**Pan
Marek Mikuła
Radny Rady Miasta Mysłowice**

Dotyczy: zadania pn.: „Przebudowa ul. 3 Maja od granicy miasta Mysłowice do ul. Laryskiej” –
interpelacja/zapytanie.

W związku z pytaniami dotyczącymi przebudowy ul. 3 Maja w Mysłowicach wniesionym przez Pana Radnego Marka Mikułę dnia 8.09.2020 r. (data wpływu do Wydziału Przygotowania i Realizacji Inwestycji 14.09.2020 r.) informuję:

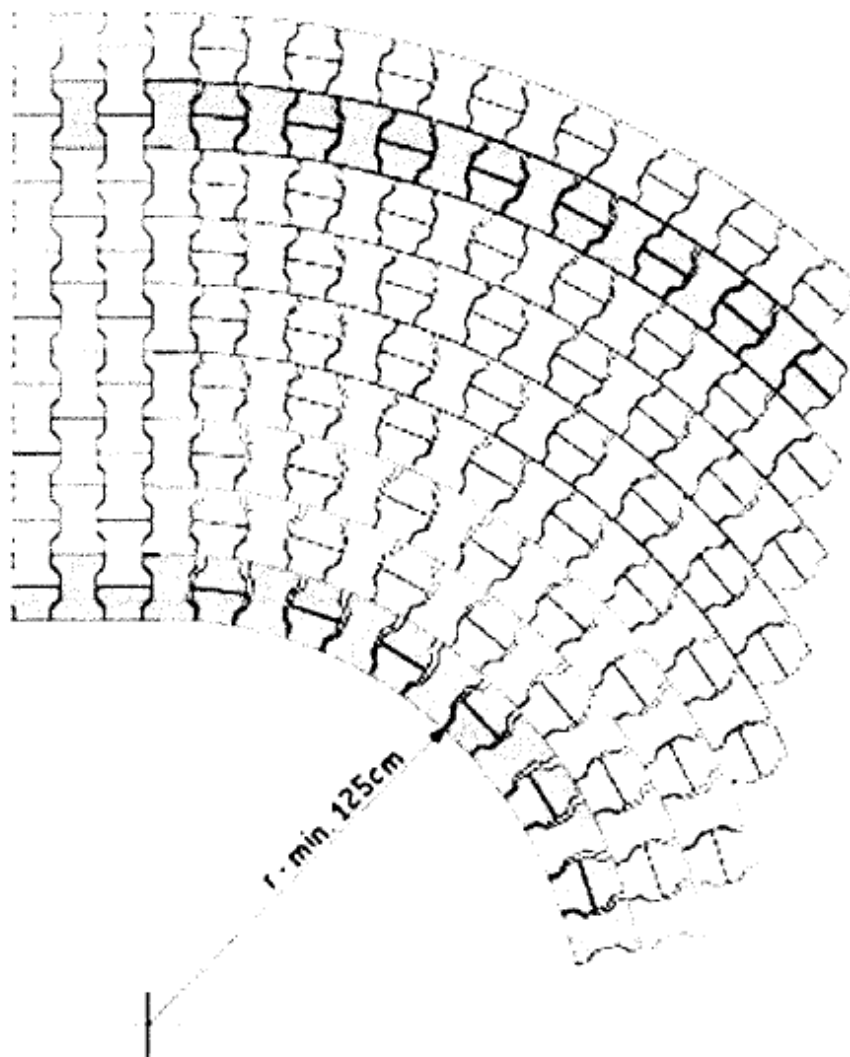
1. Wykonywana nawierzchnia chodnika z kostki brukowej typu „behaton” przy układaniu na łukach o małym promieniu wymaga docinek celem „zszycia” ułożonych fragmentów chodnika, co zostało wykonane w przedmiotowym przypadku. Innym sposobem ułożenia kostki tego typu na łukach może być układanie kostki oddzielnymi pasami przy zastosowaniu

większości ilości „połówek” (jak na rysunku). Jak podają poradniki brukarskie docinka kostek powinna odbywać się przy zastosowaniu odpowiednio dużych docinanych elementów kostki dających gwarancję ich stabilnego osadzenia w konstrukcji nawierzchni. W przypadku braku takiej możliwości w miejscu „szwu” (docinki kostki) należy wprowadzić pas kostki (nawet innego typu) umożliwiającą docinkę odpowiednio dużych fragmentów kostki.
